710 - INSP
ISO/IEC 17020
Origineel verslag

Verkoop [Afd 8.4.2]

Verslagnummer: 31/10092026/62864/74554/1

Inspectie adres: Achterheide 14, 1840 Londerzeel (België)

Bord: Bord 1 #1/1

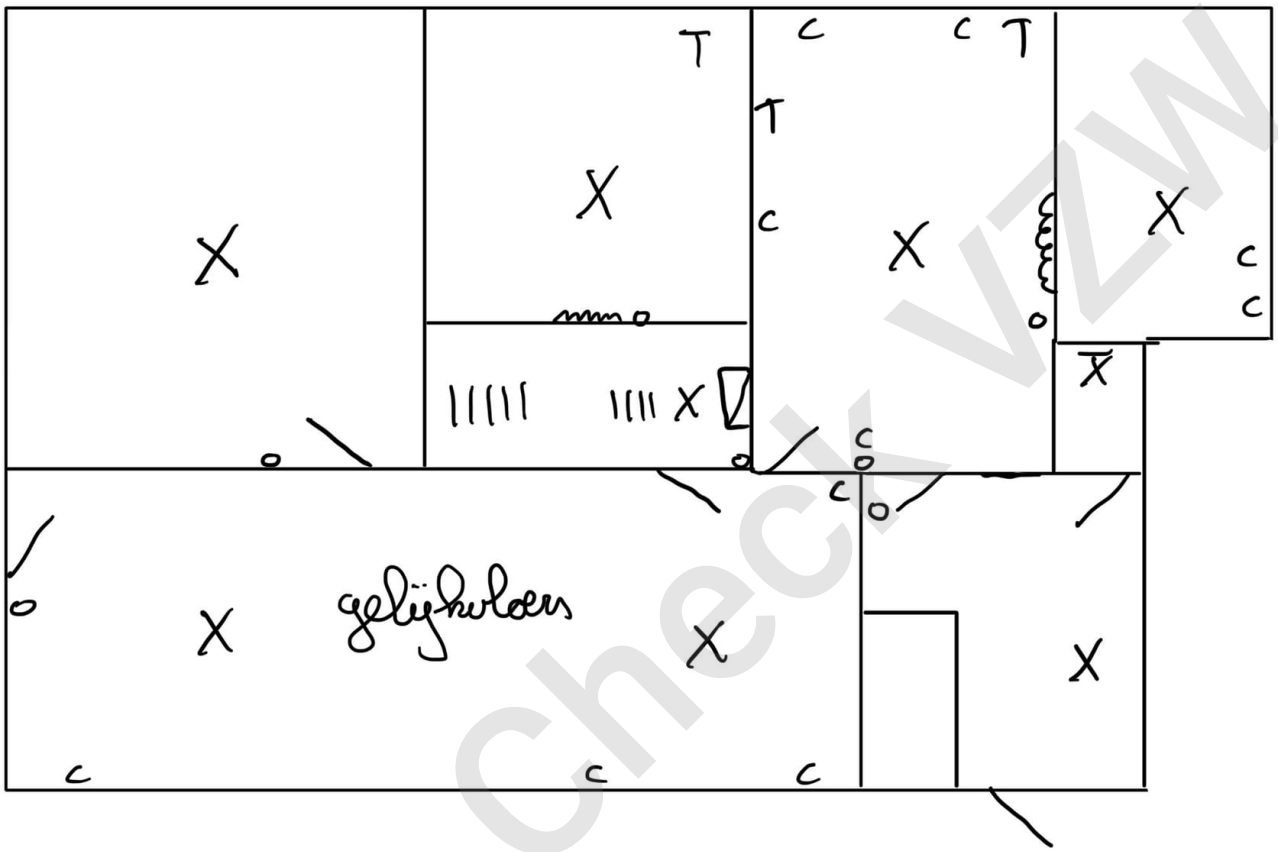
- Een of meerdere stopcontacten zijn niet van kinderbeveiliging voorzien. - oAfd 4.2.2.3.b; Afd 8.2.1; Afd 8.2.2
- Hoofddifferentieelstroombeschermingsinrichting is niet aanwezig. - oAfd 4.2.4.3
- De soepele geleiders zijn niet voorzien van de nodige kabelschoenen. - oAfd 5.3.5.5.e
- Aansluitingen en samenvoegingen, verbindingen of aftakkingen van kabels werden niet uitgevoerd in overeenstemming met de regels van de kunst. - oAfd 5.1.1.2; Afd 1.4.1; Afd 1.4.2; Afd 5.2.6

Extra opmerking: O.a. verschillende secties aangesloten op 1 aansluitpunt

- De kringen, de onderbrekingstoestellen en of de beschermingstoestellen zijn niet duidelijk en zichtbaar gekenmerkt. - Afd 3.1.3
- De installatie is niet aangevuld met een differentieelstroombeschermingsinrichting met hoge of zeer hoge gevoeligheid, - oAfd 4.2.4.3

- De isolatieweerstand van de installatie is onvoldoende. - oAfd 6.4.5.1
- Het gebruik van kabels van het type VTMB, VTLB en/of VTLmB is verboden in de vaste installatie. - Hfdstk 2.7; Afd 5.2.7; Afd 5.2.9

- De kring(en) die stopcontacten bevatten zonder aarding zijn niet beschermd door een differentieelstroombeschermingsinrichting met een hoge of zeer hoge gevoeligheid. - oAfd 8.2.1

- Het elektrische bord beschikt niet over een afdoende beschermingsplaat - oAfd 5.3.5.1
- Het verdeelbord is onvoldoende gemarkeerd. Individuele markering, voedingsspanning en/of gevarendriehoek ontbreken. - oAfd 3.1.3.3; Afd 9.4.1

- Het eendraadschema en situatieplan zijn niet aanwezig. - oAfd 3.1.2.1
- De legwijze van kabels van het type XVB zoals buiten vastgesteld is niet toegelaten. Deze dient beschermd te worden tegen schadelijke UV-stralen. - Afd 5.1.4; Afd 5.2.3

- Stopcontacten, schakelaars en verlichtingsarmaturen van het type “open achteraan” mogen niet op rechtstreeks brandbare materialen geplaatst worden. - oAfd. 4.3.3.5

- Het ontbreekt het hoofdbord aan een hoofdschakelaar om de 3 fasen en eventueel de nulleider gelijktijdig te onderbreken en deze functie kan slechts worden uitgevoerd door de stroomverbreker dewelke niet is ontworpen om secties te scheiden. - oAfd 5.3.5.2.b
